Design Change
Request No. 25_032

Customer project Name/ 客户项目名称: JIM-4JJ MCR No. / MCR号:

DOC+SDPF新鲜件(不可拆): F01ZH003EA-03

SCR新鲜件: F01ZH003EB-05

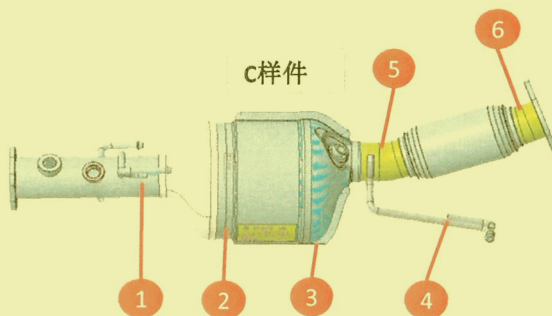
DOC DPF 主要变更点如下:

1. 进气法兰加厚2mm
2. 进气端锥进气口直径增大4mm, 长度缩短4mm
3. DOC-canning 不共用493, 筒体缩短
4. 喷嘴座缺口位置调整
5. 混合器保温共用493
6. 新开DOC模具件保温
7. 新开DPF模具件保温
8. 新开尾管模具件保温 (暂定不开)
9. 侧支架依据模具供应商要求调整

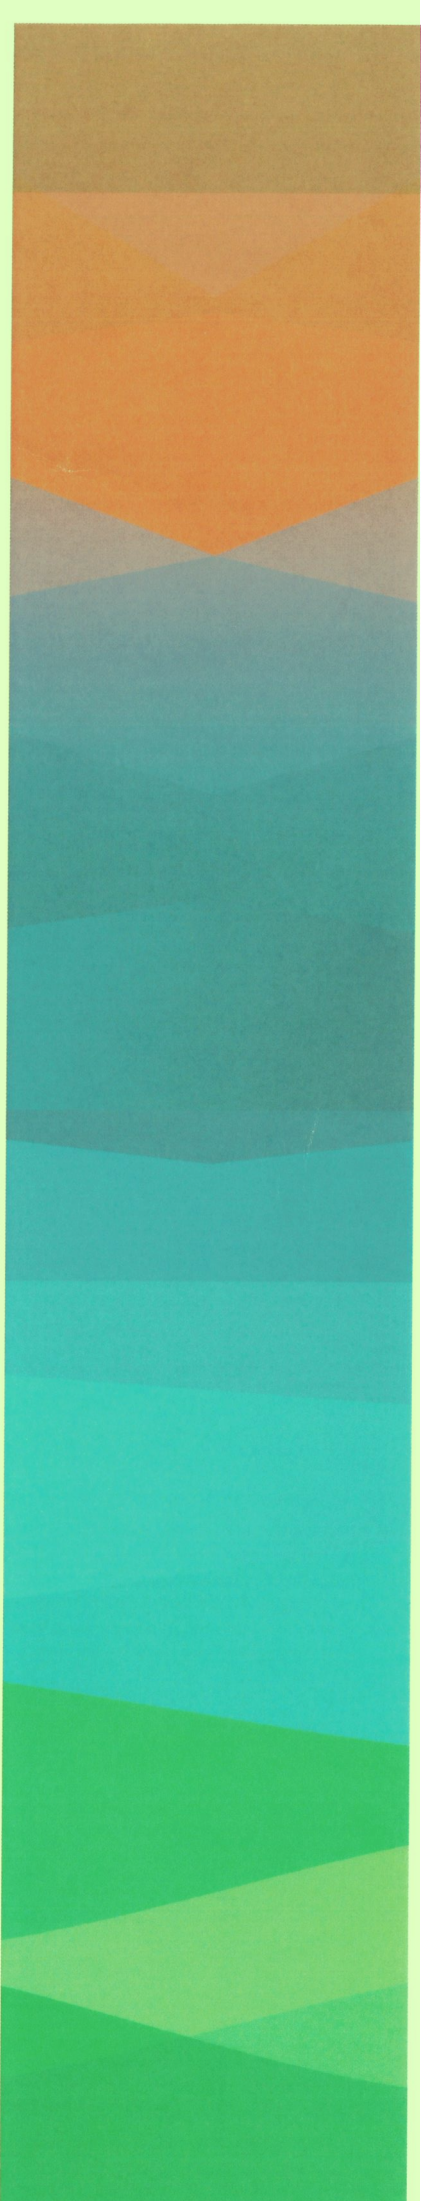
SCR 主要变更点如下:

1. 尾管长度增长
2. 封装筒体缩短
3. 保温壳需要折弯
4. 吊钩更改
5. 进气管微调

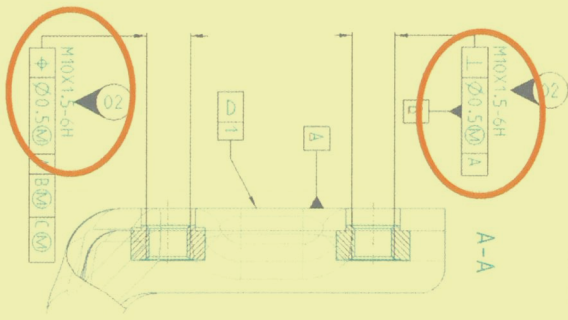
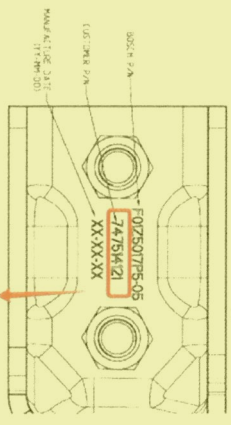
变更描述				DOC DPF 主要变更点如下: 1.进气法兰加厚2mm 2.进气端锥进气口直径增大4mm, 长度减短4mm 3.DOC-canning 不共用493, 筒体不同 4.喷嘴座缺口位置调整 5.混合器保温共用493 6.新开DOC模具件保温 7.新开DPF模具件保温 8.新开尾管模具件保温					
变更原因				零件更改后后处理总成随之更改, 混合器保温可以共用493, 其余6片保温需要新开模具, 样件使用手工包;					
风险点 (影响)				无					
验证方法				无

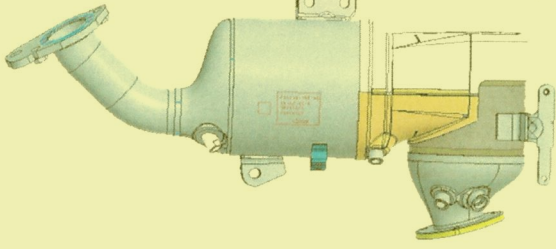
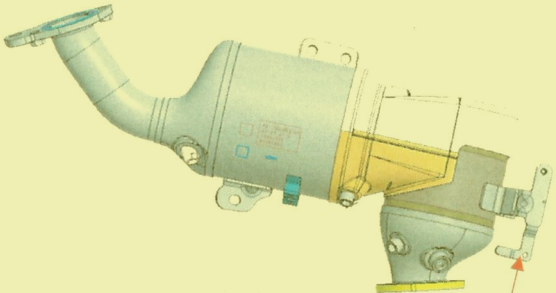
零件号		零件名称	Project	样件阶段	变更来源
F01Z5017P5-05		BRACKET	Jle-4JJ	C	BOSCH/Customer
变更前		变更后			
F01Z5017P5-01					
变更描述	    和供应商确认最终可行性OK 更新图纸，螺母增加点焊， 孔径及位置度更新 增加刻字区域 同时后续单独供货 1.F01Z51025V支架孔直径13±0.2收严至12.5±0.2; 2.F01Z5017P5螺母孔垂直度1收严至0.5; 位置度1收严至0.5 客户料号更新 08-20				
变更原因	供应商反馈B样件成型困难，需要优化数模				
风险点 (影响)	机械强度不足				
验证方法	FEA仿真结果可以满足要求，见附件

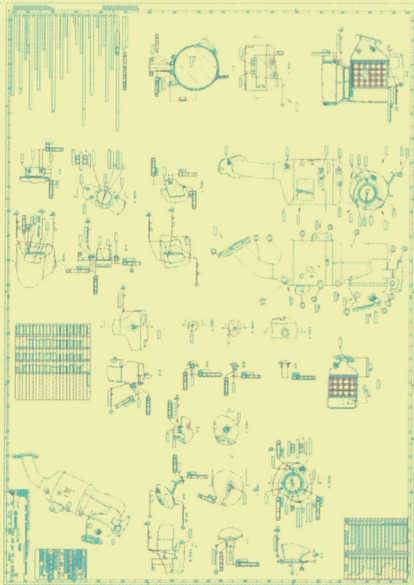
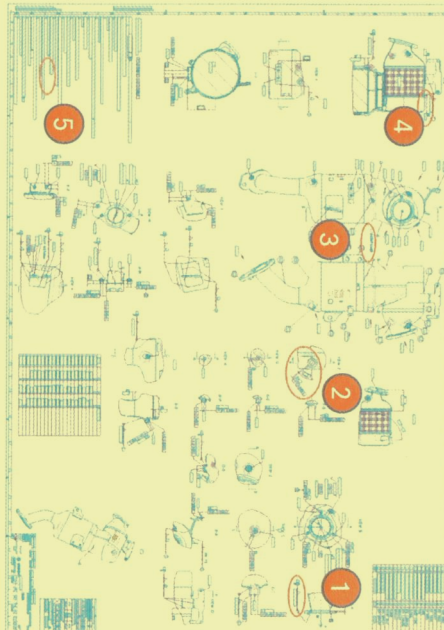
变更描述	零件号		零件名称		Project		样件阶段		变更来源		
	F01Z5017NL-03		DOC+SDPF WELDING		JIE-4JJ		C		BOSCH/Customer		
			变更前				变更后				
	F01Z5017NL-02										
					 支架改为量产493料号， (F01Z5017X1) 模型不变 零件变更后，焊接组件随之更改； 图纸更改见下页						
变更原因	零件变更后，焊接组件随之更改；										
风险点 (影响)	无										
验证方法	无

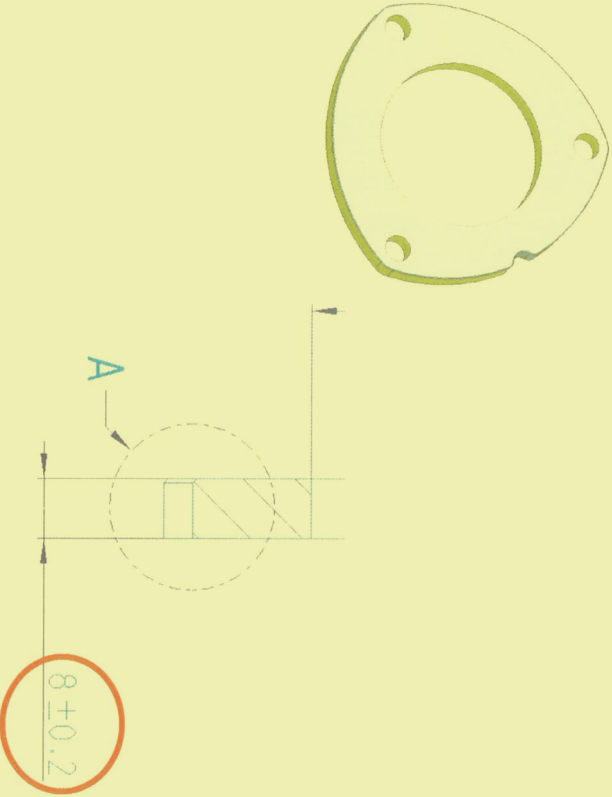
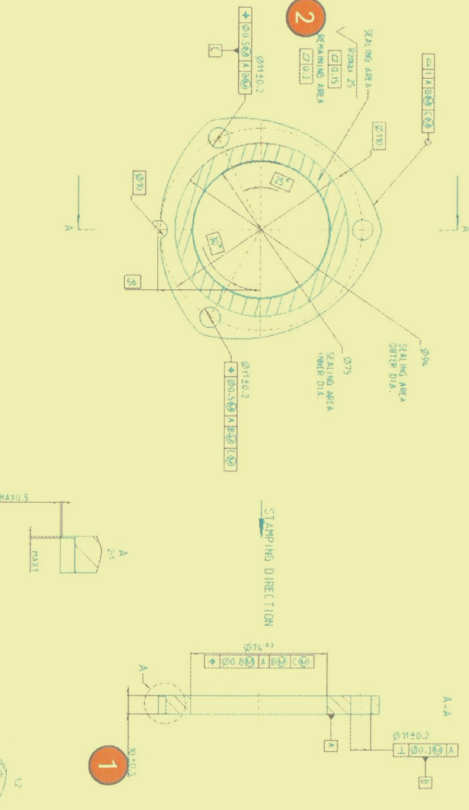
零件号		零件名称	Project	样件阶段	变更来源
F01Z5017NL-03		DOC+SDPF WELDING	J1E-4JJ	C	BOSCH/Customer
变更前			变更后		
F01Z5017NL-02					
			 1.端锥改为内焊 2.定义尿素喷嘴缺口位置度 3.混合器焊缝不允许泄露 4.封装插入深度改为MAX.8 5.焊丝改为439Ti, 同量产493 详细更改见图纸		
变更描述					
变更原因			零件变更后, 焊接组件随之更改;		
风险点 (影响)			无		
验证方法			无

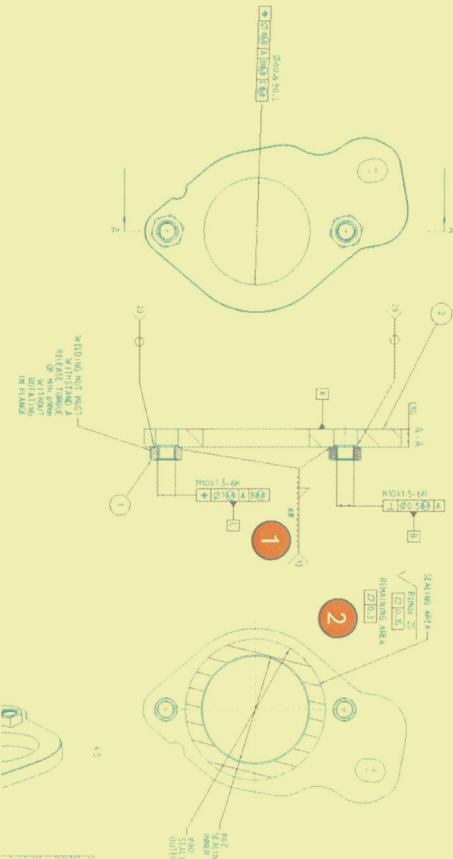
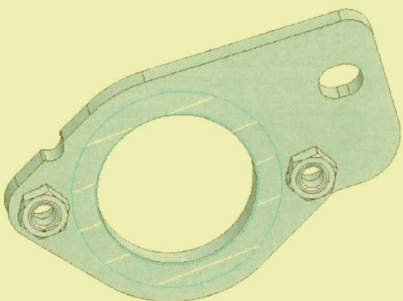
零件号	零件名称	Project	样件阶段	变更来源
F01Z510258-03	FLANGE	J1E-4JJ1	C	BOSCH/Customer
变更前				
变更描述	变更后

变更原因	弗吉亚工厂评估，传感器座不好焊接，需要调整焊接顺序，端锥和法兰需要内焊，需要增厚法兰厚度，方便焊接			
风险点 (影响)	法兰增重，焊缝强度不足			
验证方法	FEA仿真更改后结果数据，优于更改前数据 (报告见附件)

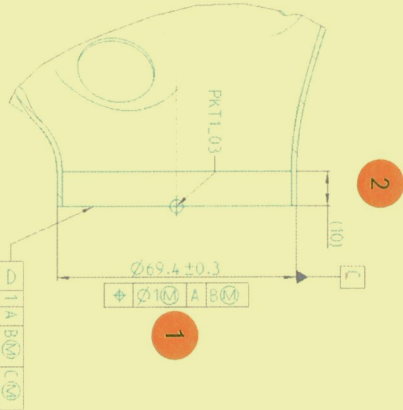
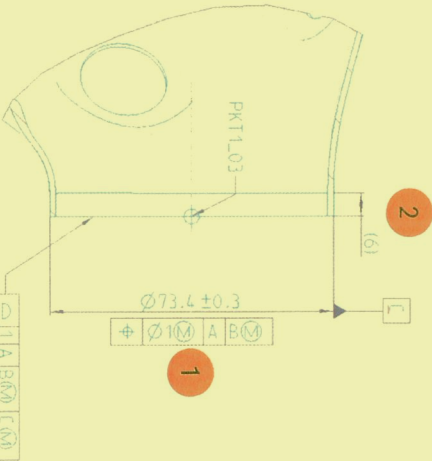
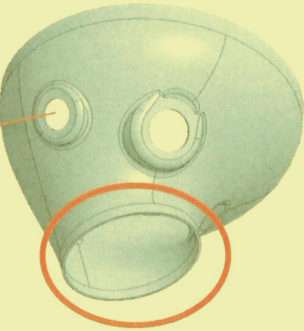
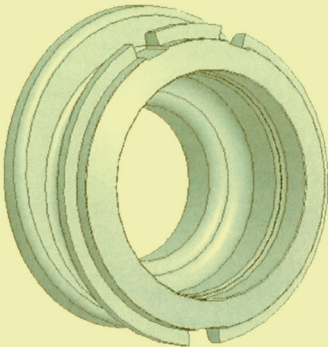
变更描述	零件号		Project	样件阶段	变更来源
	零件名称				
	F01Z5017P4-03				
变更原因	FLANGE		JIE-4JJ1	C	变更后
	变更方法				
	无				
验证方法	无		JIE-4JJ1	C	变更后
风险点 (影响)	弗吉亚工厂评估, 螺母不好焊接, 需要增加点焊才可以满足脱落要求。平面度更改-同493				
验证方法	无

- 1.增加点焊
- 2.平面度更改-同493

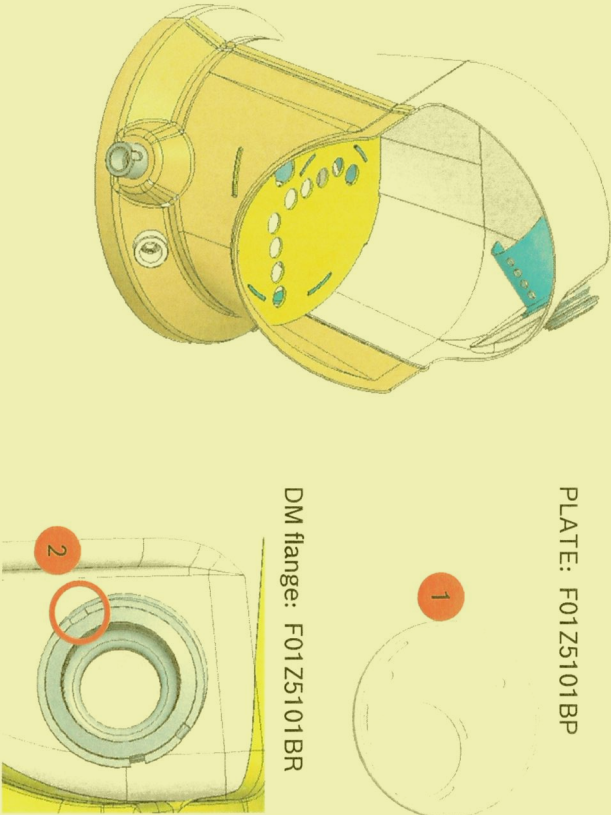
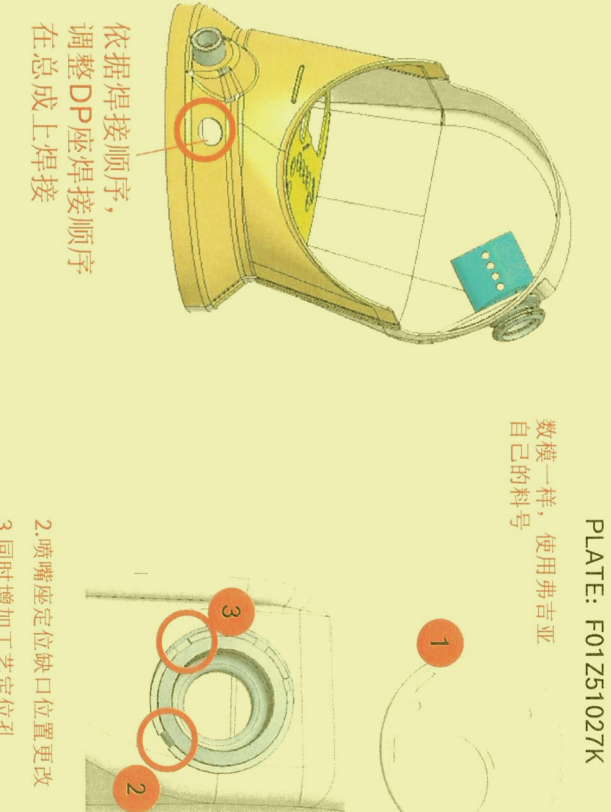
零件号	零件名称	Project	样件阶段	变更来源
	F01Z510259-03	CONE	JIE-4JJ1	B	BOSCH/Customer
	变更前后				
变更描述	 				
变更原因	1.弗吉亚工厂评估，传感器座不好焊接，需要调整焊接顺序，端锥和法兰需要内焊，需要进气口直线段减短。2.客户要求进气口直径增大				
风险点 (影响)	1.法兰增重，焊缝强度不足。2.进气口增大影响气流				
验证方法	1.FEA仿真更改后结果数据，优于更改前数据（报告见附件）评估风险较小。2.进气口直径增大王笛评估无影响

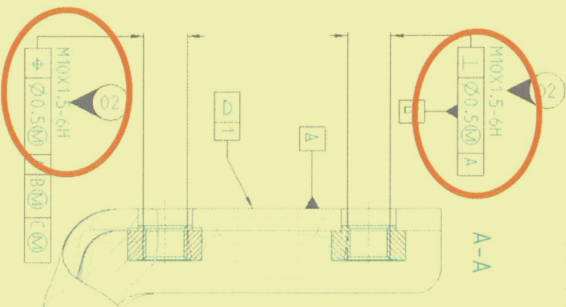
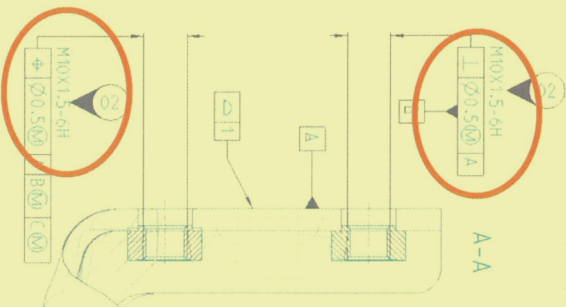
零件号	零件名称	Project	样件阶段	变更来源
	F01Z5102TD-00	DM flange	J1e-4JJ	C	BOSCH/Customer
	变更前后				
变更描述			 增加工艺定位孔 防止和493混料		
变更原因	C样件新开保温				
风险点 (影响)	无				
验证方法	无

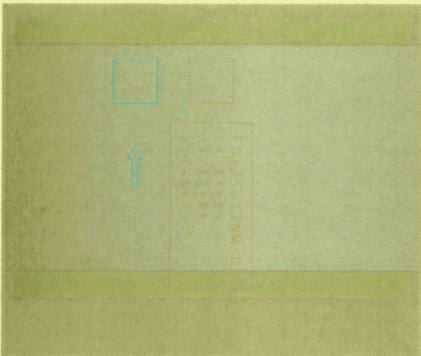
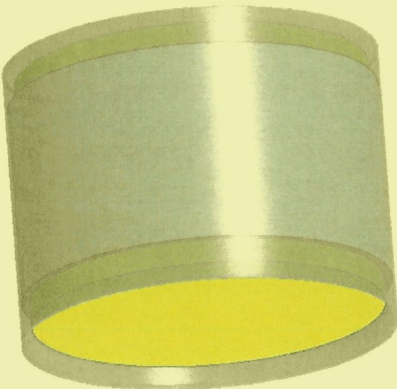
零件号	零件名称	Project	样件阶段	变更来源
	F01Z5017P5-05	BRACKET	Jle-4JJ	C	BOSCH/Customer
	变更前后				
变更描述	F01Z5017P5-01   和供应商确认最终可行性OK 更新图纸，螺母增加点焊， 孔径及位置度更新 增加刻字区域 同时后续单独供货  客户料号更新 08-20 5JE2501480 1.F01Z51025V支架孔直径13±0.2收严至12.5±0.2; 2.F01Z5017P5螺母孔垂直度1收严至0.5; 位置度1收严至0.5				
变更原因	供应商反馈B样件成型困难，需要优化数模				
风险点 (影响)	机械强度不足				
验证方法	FEA仿真结果可以满足要求，见附件

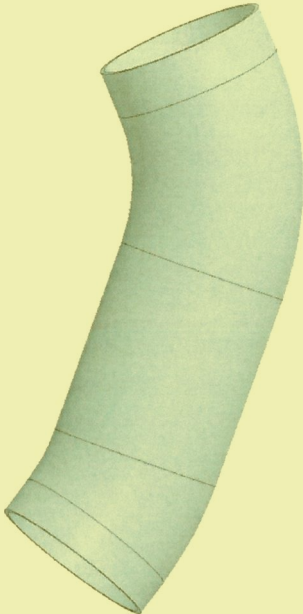
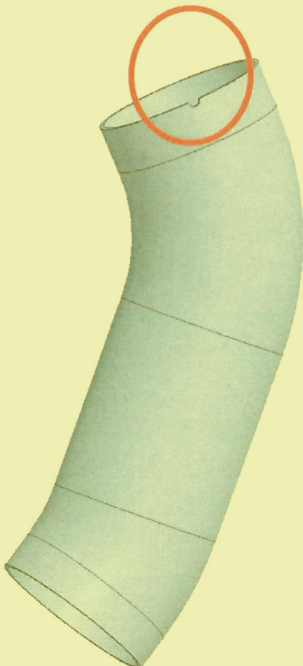
零件号	零件名称	Project	样件阶段	变更来源
	F01Z5018DV-00	INSULATION	Jle-4JJ	C	BOSCH/Customer
	变更前				
变更描述	手工保温			变更后	
				 INSULATION WITH MAT: F01Z5018DV-00 FOIL: F01Z5017RS-01 MAT: F01Z5102VN-00 和供应商确认最终可行性OK 更新棉, 保温壳图纸	
变更原因	C样件新开保温				
风险点 (影响)	无				
验证方法	无

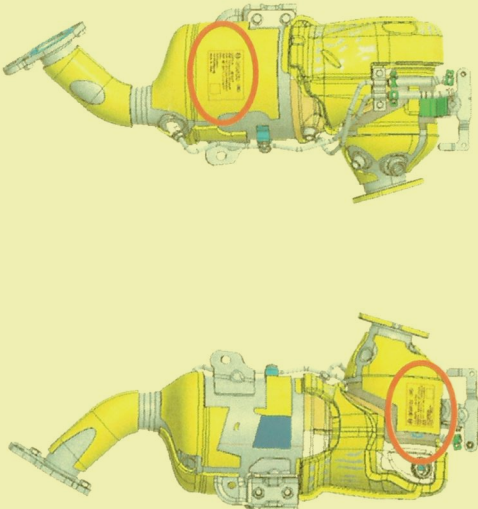
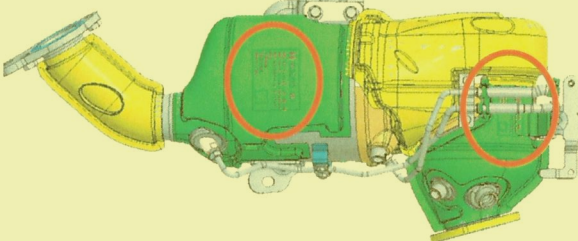
零件号	零件名称	Project	样件阶段	变更来源
	F01Z5017P2-06	OUTLET PIPE	JIE-AJJ	C	BOSCH/Customer
	变更前				
变更描述					
	PIPE-ASSEMBLY: F01Z5017P2-01 PIN: F01Z51025K-01 PIN:F01Z51025L-01 PIN:F01Z51025M-01		PIPE-ASSEMBLY: F01Z5017P2-06 PIN: F01Z51025K-06 PIN:F01Z51025L-06		
	最终状态取消一个小吊钩 只有2组吊钩				
变更原因	进气端锥旋转，方便客户拆T6。进气管位置微调，吊钩需要新设计				
风险点 (影响)	机械强度不足				
验证方法	FEA仿真后，评估无影响，报告见附件

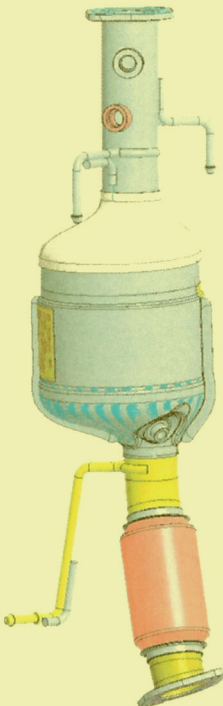
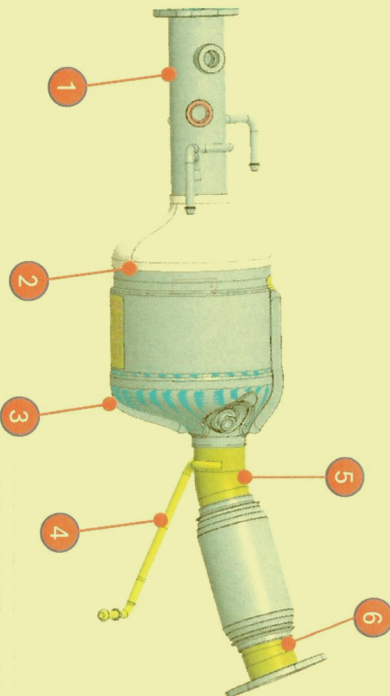
零件号	零件名称	Project	样件阶段	变更来源
	F01Z5018AY	INSULATION	J1e-4JJ	C	BOSCH/Customer
	变更前				
变更描述	手工保温			变更后	
				 INSULATION WITH MAT: F01Z5018AY FOIL: F01Z5017NU MAT: F01Z5102RM MAT:F01Z5102RN	
变更原因	C样件新开保温-493已量产				
风险点 (影响)	无				
验证方法	无

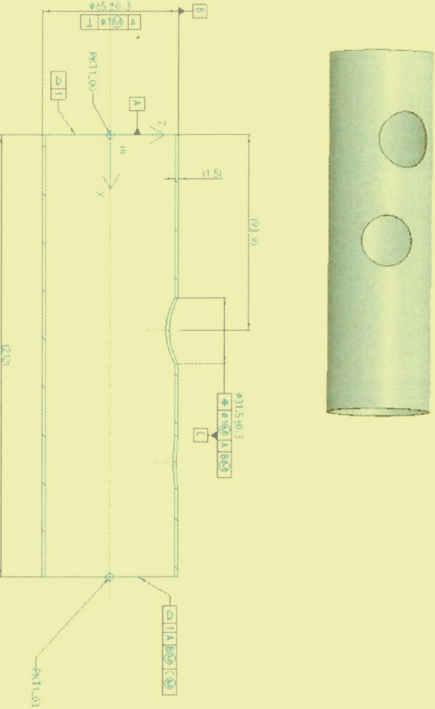
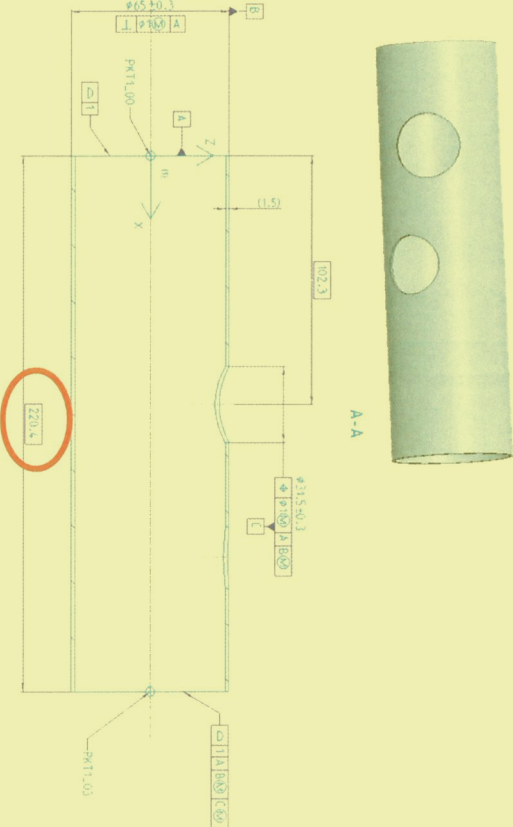
变更描述	零件号		零件名称		Project	样件阶段		变更来源
	F01ZH003EA-03		铭牌		J1e-4JJ	C		BOSCH/Customer
			变更前		变更后

变更原因	弗吉亚工厂，铭牌为保温壳供应商打刻，位置需要更新，铭牌内容需要更新							
风险点（影响）	铭牌位置更改客户不同意							
验证方法	已沟通客户，客户认可。同493项目

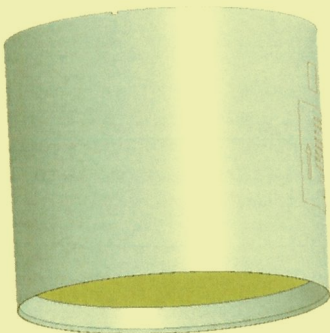
零件号		零件名称		Project	样件阶段	变更来源
	F01ZH003EB-05		SCR UNIT		JIE-4JJ	C	BOSCH/Customer
	变更前				变更后		
变更描述					 SCR 主要变更点如下: 1.尾管长度增长 2.封装筒体缩短 3.保温壳需要折弯 4.吊钩更改 5.6. 进气管微调 焊丝改为439Ti, 同量产493		
变更原因	封装筒体不需要预留一寸, canning 同493。进气端锥旋转, 方便客户拆T6。保温壳飞机边在整车上最低点需要压平						
风险点 (影响)	零件变更, 机械强度无法满足要求						
验证方法	FEA仿真后, 结果均小于更改前数据, 评估无影响

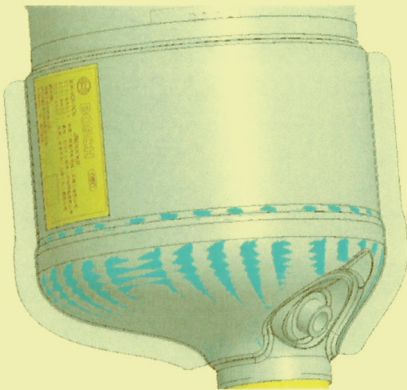
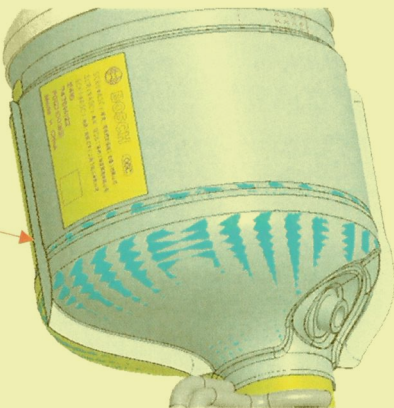
零件号	零件名称	Project	样件阶段	变更来源
	F01Z510262-05	OUTLET PIPE	JIE-4JJ	C	BOSCH/Customer
	变更前后				
变更描述	 				
变更原因	封装筒体不需要预留一寸，canning 同493，尾管需要增长连接				
风险点 (影响)	无				
验证方法	无

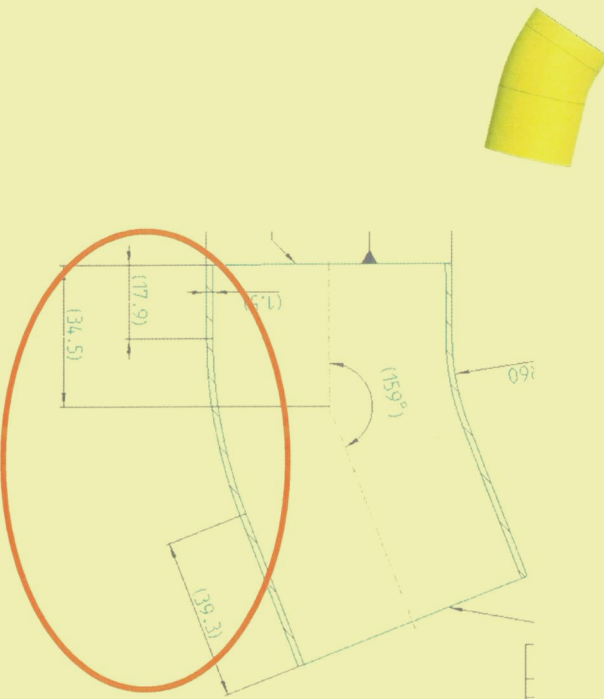
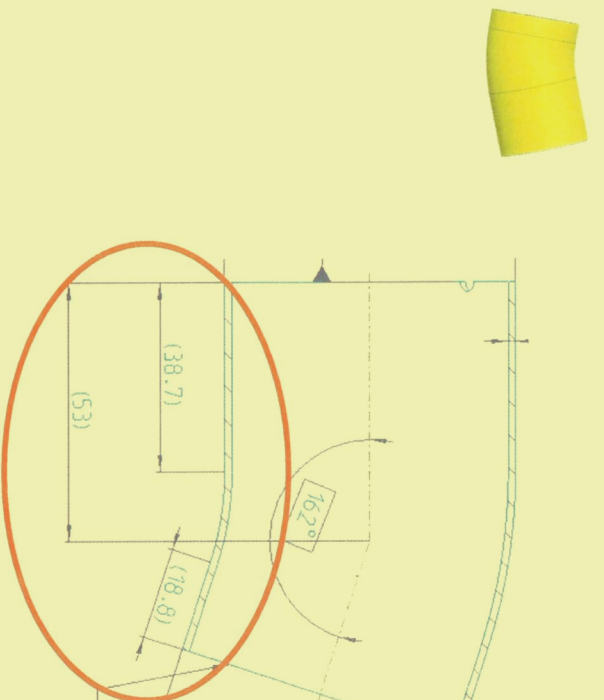
零件号	零件名称	Project	样件阶段	变更来源
	F01Z5017WA	SCR CANNING	JIE-4JJ	C	BOSCH/Customer
	变更前				
变更描述					
	F01Z5017P1-02		SCR CANNING: F01Z5017WA		
变更原因	封装筒体不需要预留一寸, canning 同493				
风险点 (影响)	无/493已经验证OK				
验证方法	无

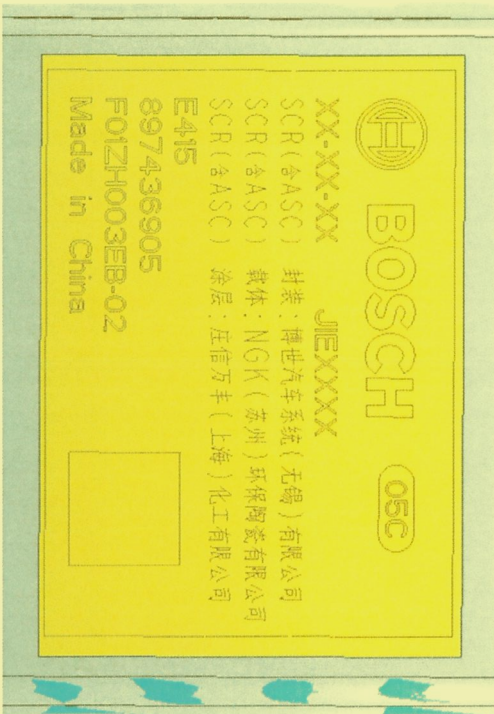
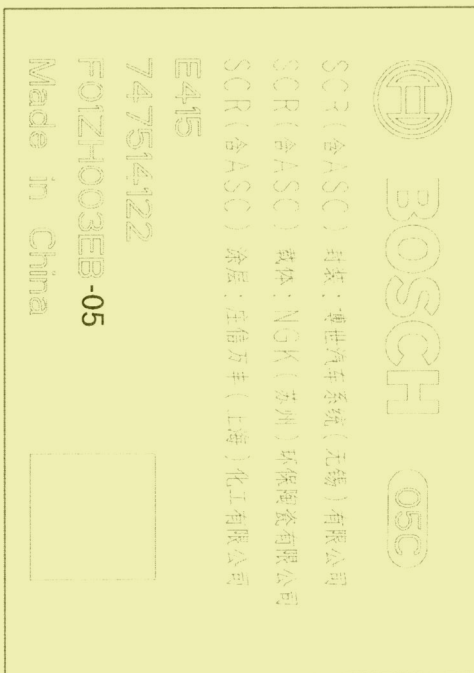
零件号	零件名称	Project	样件阶段	变更来源
	F01Z5018D8-00	INSULATION	J1E-4JJ	C	BOSCH/Customer
	F01Z5018D9-00				
变更描述	变更前		变更后

飞机边保温需要使用工装敲平				
变更原因	T6位置旋转后，保温飞机边在整车最低点，客户要求把飞机边敲平				
风险点（影响）	无				
验证方法	无
